改善箇所説明図

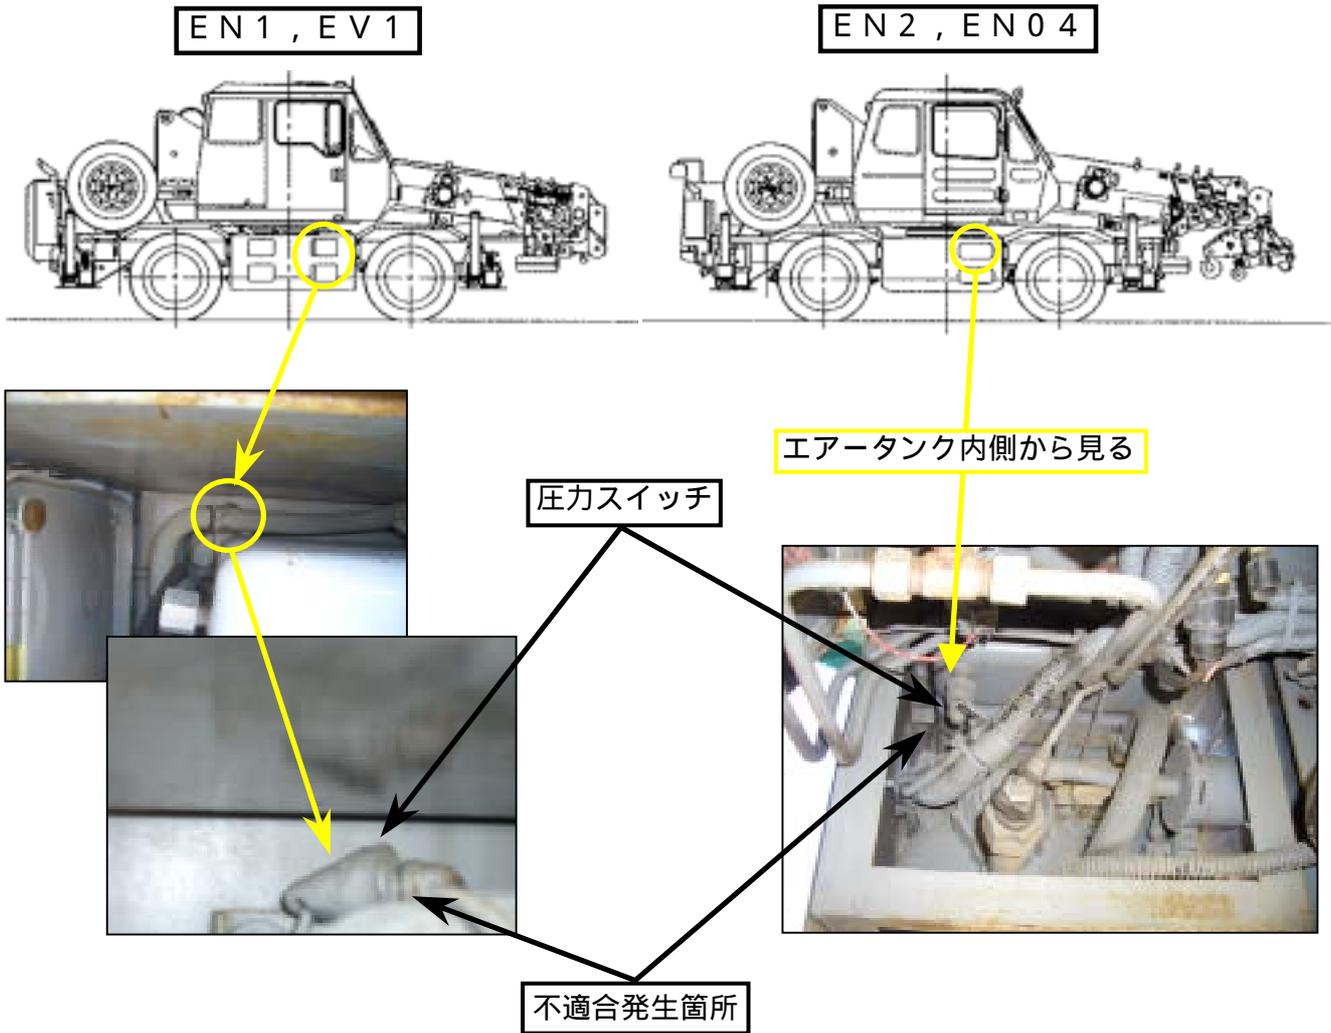
空気・油圧複合式主制動装置において、真空圧力低下を知らせる圧力警報装置の圧力スイッチの補修部品に誤った部品が出荷されたため、整備時等に圧力設定値の異なる圧力スイッチが取り付けられたものがある。
そのため、真空圧力が規定値以下に下がっても警報装置が作動しないおそれがある。

全車両圧力スイッチを点検し、誤品が取り付けられている場合は正規品に交換する。
